Flächennutzungsplan Kleinmachnow, 17. Änderung für einzelne Flächensignaturen und Zeichen

Exemplar zur Beteiligung der Behörden und sonstigen Träger öffentlicher Belange gemäß § 4 Abs. 2 BauGB und der Öffentlichkeit gemäß § 3 Abs. 2 BauGB

Datum: 14. November 2016

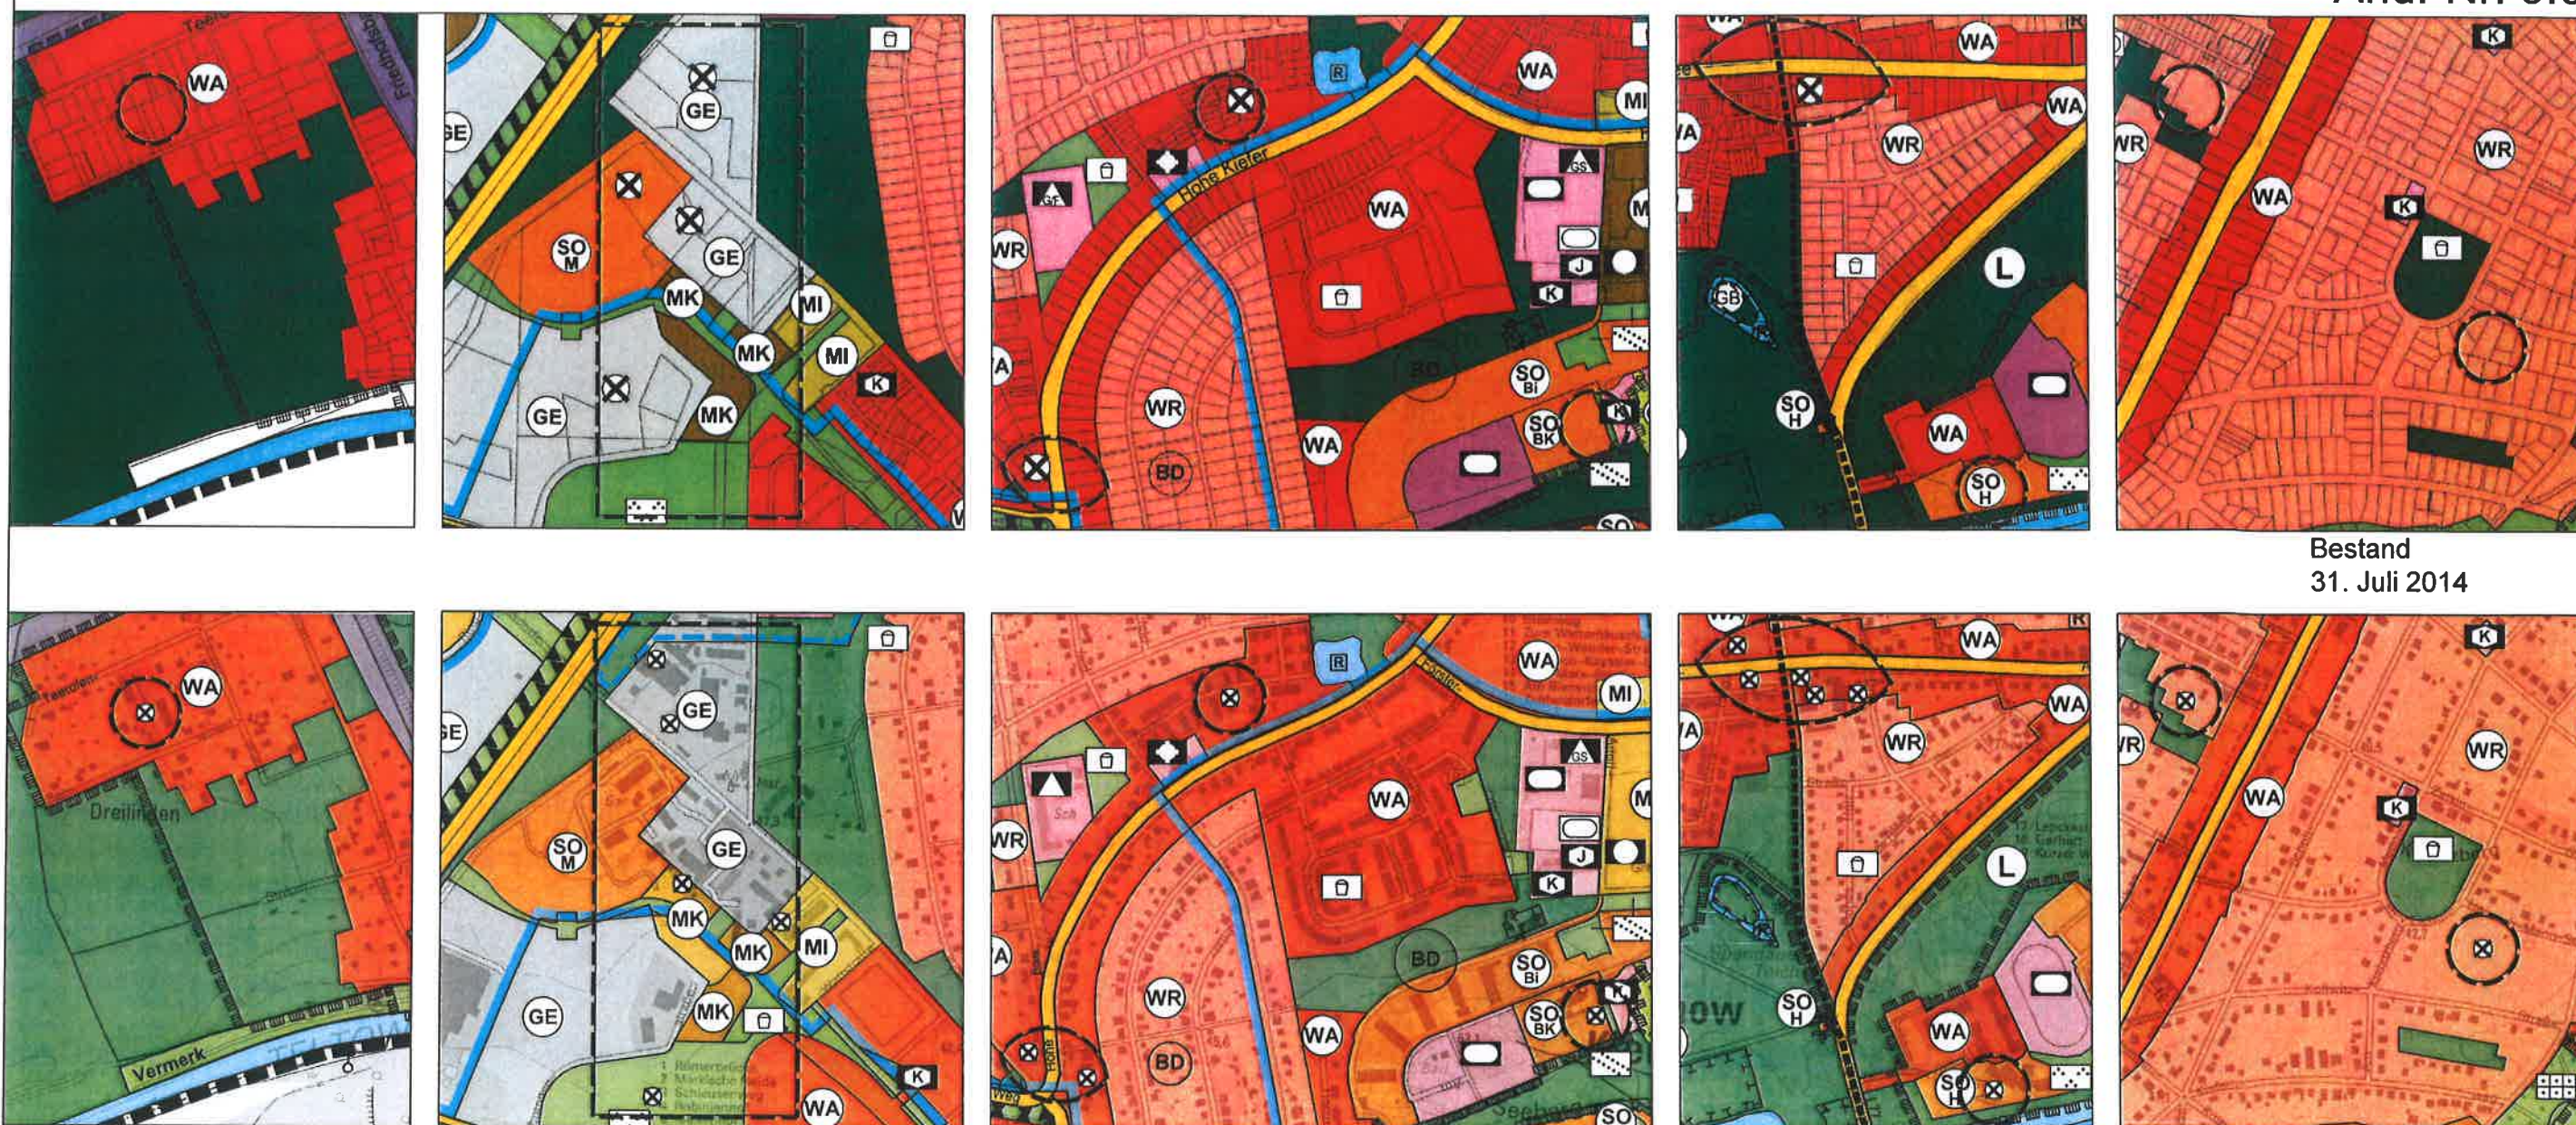
Die Stadt Teltow sowie die Gemeinden Kleinmachnow und Stahnsdorf haben 2008/09 im Rahmen der regionalen Zusammenarbeit festgelegt, gemeinschaftlich das Projekt eines durchgehenden Rad- und Wanderweges beiderseits des Teltowkanals voranzutreiben.

Dieser Uferweg soll die drei Kommunen miteinander verbinden, die Teltowkanalau touristisch erschließen und die wichtige Verknüpfung zwischen Berlin und Potsdam für Radfahrer und Fußgänger ermöglichen.

Aufgrund dieser übergeordneten Bedeutung des Uferweges erfolgt im Verfahren KLM-FNP-17 - Änderung 5.06 - eine generalisierende Darstellung des angestrebten Wegeverlaufs innerhalb der Kleinmachnower Gemarkung, entlang des nördlichen Ufers des Teltowkanals sowie zwischen Schleusenbrücke und Zehlendorfer Damm / Friedensbrücke im Bereich Allee am Forsthaus und im Alten Dorf auch südlich der Bundeswasserstraße.

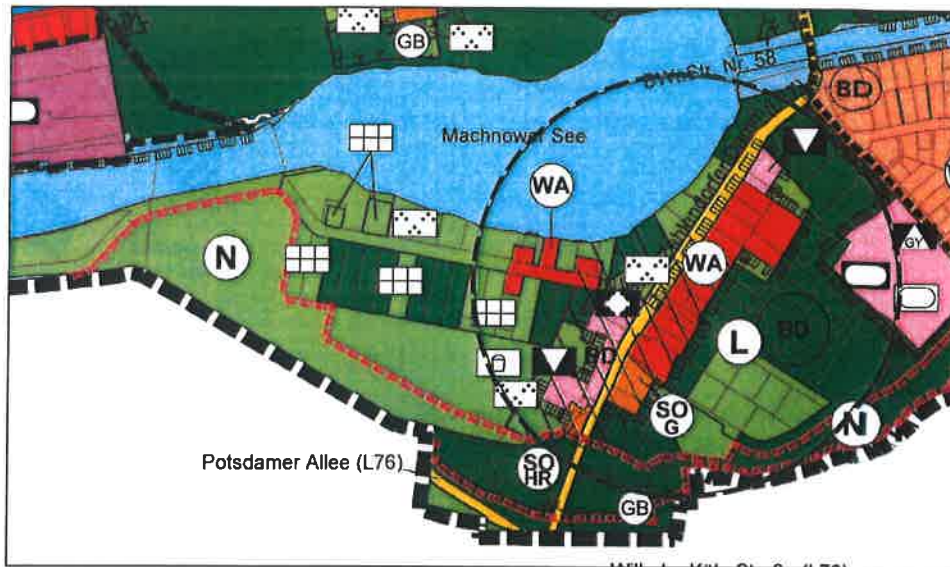
Mit Schreiben der Unteren Bodenschutzbehörde vom 11.07.2016 wurde der aktuelle Stand des Altlastenkatasters mitgeteilt. Dieser wird im Entwurf übernommen. In der Begründung werden die einzelnen Standorte in der Tabelle präzisiert.

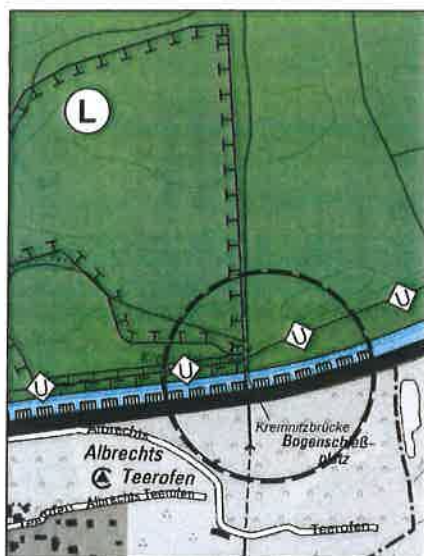
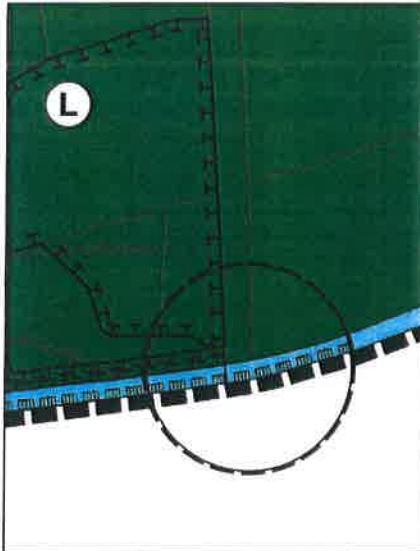
Im wirksamen Flächennutzungsplan werden Flächen für Bahnanlagen (Trasse der Potsdamer Stammbahn und Trasse der sog. Friedhofsbahn) mit der Anmerkung „Trassenfreihaltung“ als Vermerk aufgeführt.

Gemäß § 5 Abs. 4 BauGB sollen Flächen, die nach anderen gesetzlichen Vorschriften festgesetzt sind, nachrichtlich übernommen werden. Dies trifft auf die Flächen für Bahnanlagen zu. Es erfolgt daher eine Korrektur der Zeichenerklärung. Anstelle eines Vermerks werden die gewidmeten Trassen der Potsdamer Stammbahn sowie der Friedhofsbahn als Nachrichtliche Übernahme in die Legende aufgenommen.

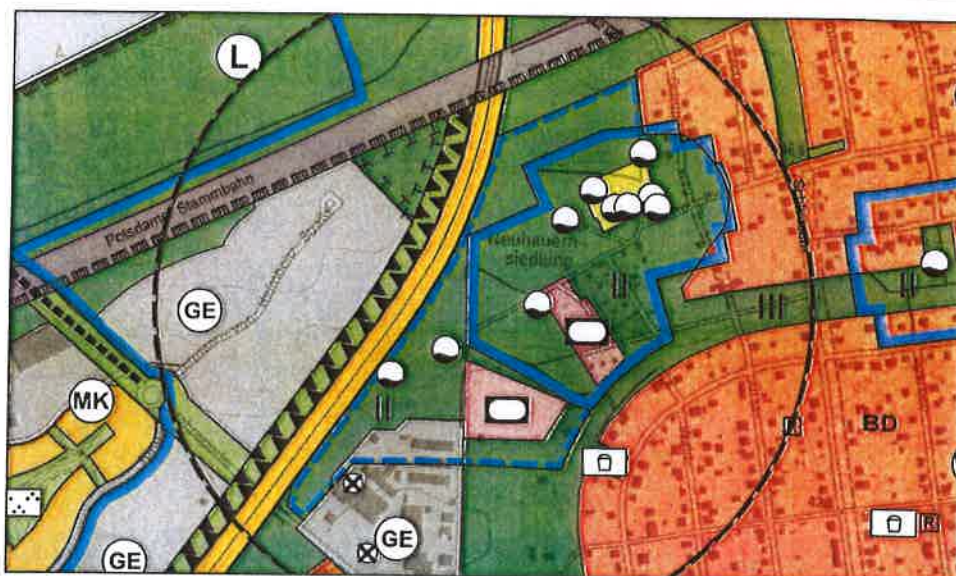
Im wirksamen Flächennutzungsplan werden Brückenbereiche, d.h. Bereiche in zwei Ebenen einheitlich dargestellt.

Die denkmalgeschützte Brücke der Bundesautobahn A 115 östlich Dreilinden (Kremnitzbrücke) wird durch einen Einschrieb markiert, die Brücke der z. Zt. stillliegenden sog. Friedhofsbahn (Bf. Wannsee - Stahnsdorf, Südwestfriedhof (- S-Bf. Teltow Stadt)) wird angepasst an die tatsächlichen Höhenverhältnisse vor Ort über den Teltowkanal geführt.

Beikarte zum Entwurf
14. November 2016

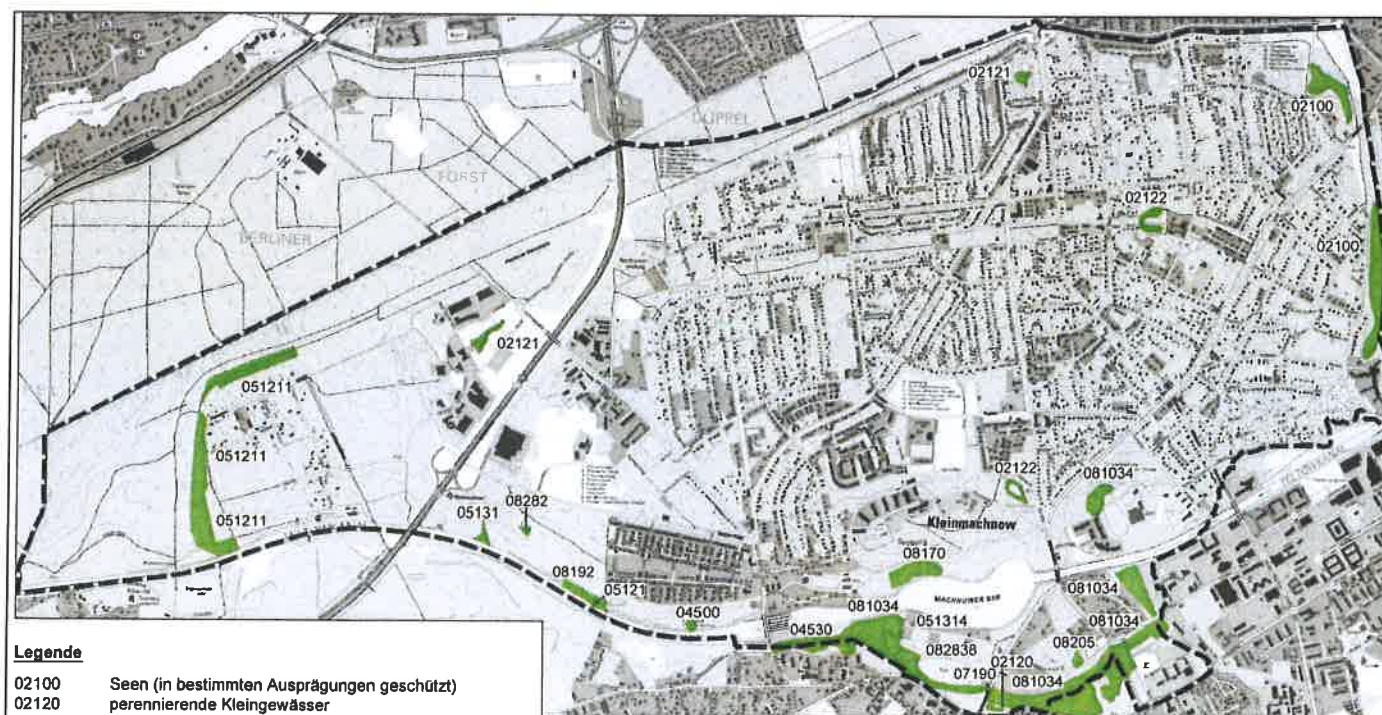
Der wirksame Flächennutzungsplan führt gesetzlich geschützte Biotope als Nachrichtliche Übernahmen.

Biotope werden nicht auf der Grundlage des Bundesnaturschutzgesetzes (BNatSchG) bzw. des Brandenburgischen Naturschutzausführungsgesetzes (BbgNatSchAG) festgesetzt, sondern stehen per Gesetz unter Schutz. Ihre Nachrichtliche Übernahme kann nicht erfolgen.

Auf der Ebene der verbindlichen Bauleitplanung (Bebauungsplan) ist nach der „Arbeitshilfe Bebauungsplan“ des Ministerium für Infrastruktur und Landesplanung Brandenburg (MIL) eine Verdeutlichung der Flächen in Form eines Hinweises möglich.

Auf der Ebene der vorbereitenden Bauleitplanung (Flächennutzungsplan) besteht die Möglichkeit zu „Hinweisen“ gemäß § 5 Abs. 4 BauGB jedoch nicht. Die gesetzlich geschützten Biotope werden daher nicht mehr im FNP selbst, sondern in eine Beikarte in der Begründung übernommen.

S.01

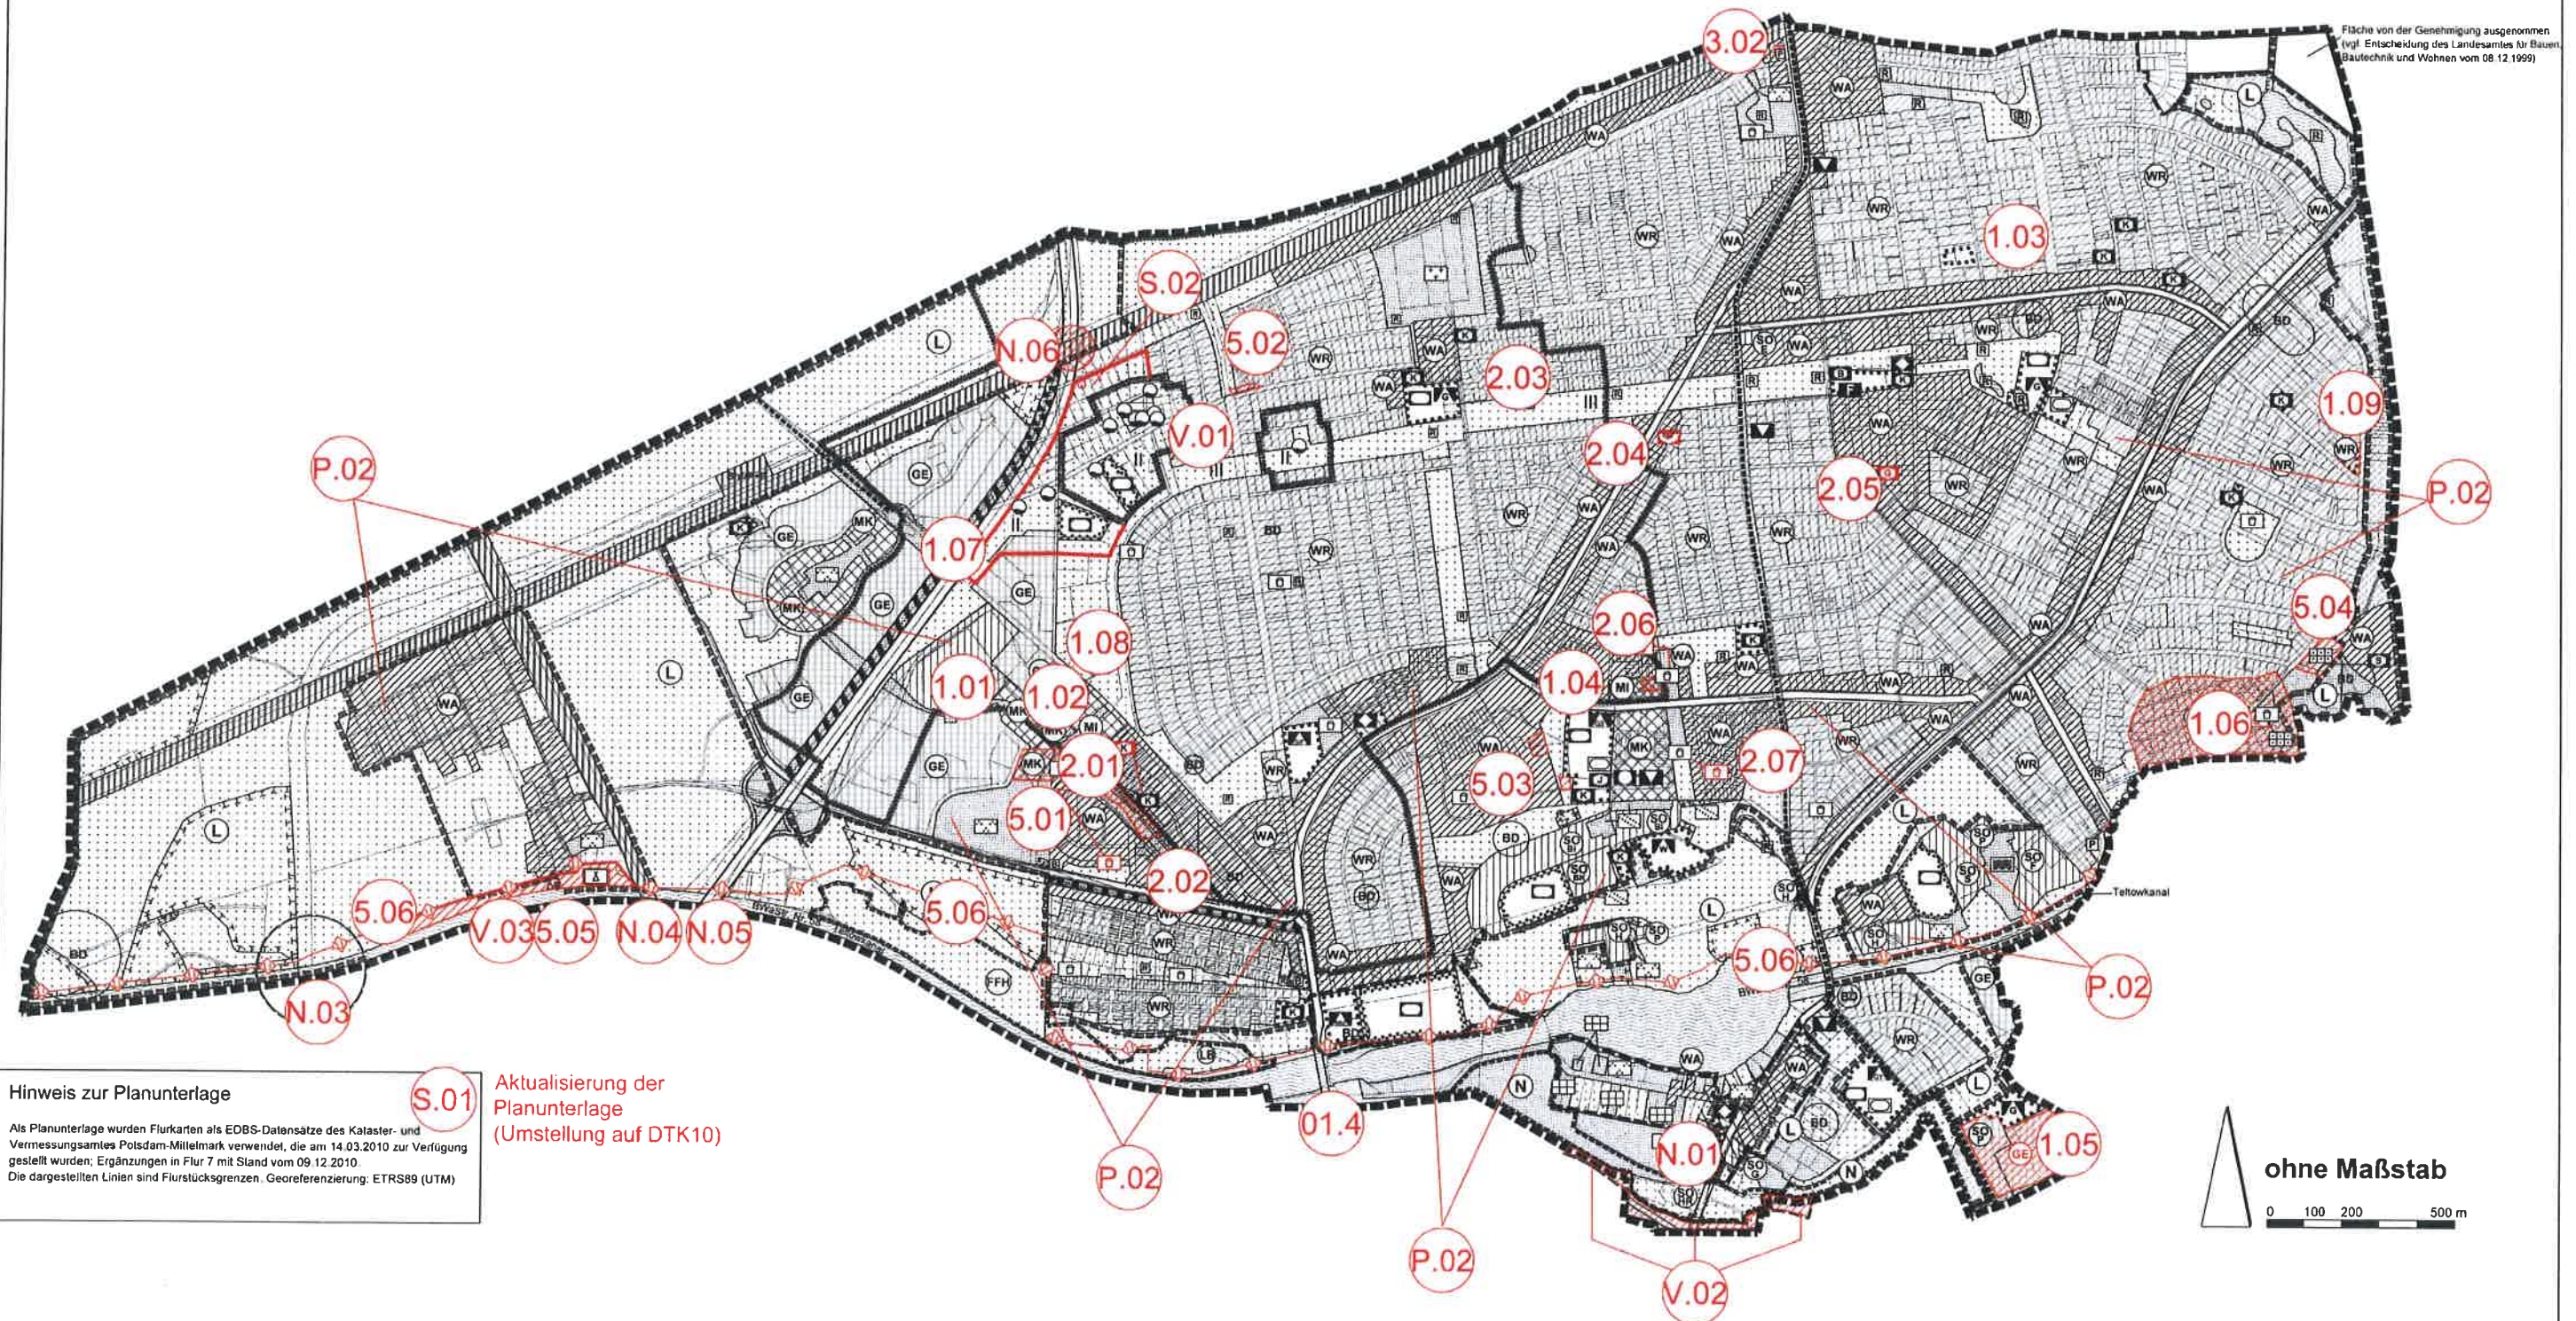
Aktualisierung der
Planunterlage
(Umstellung auf DTK10)
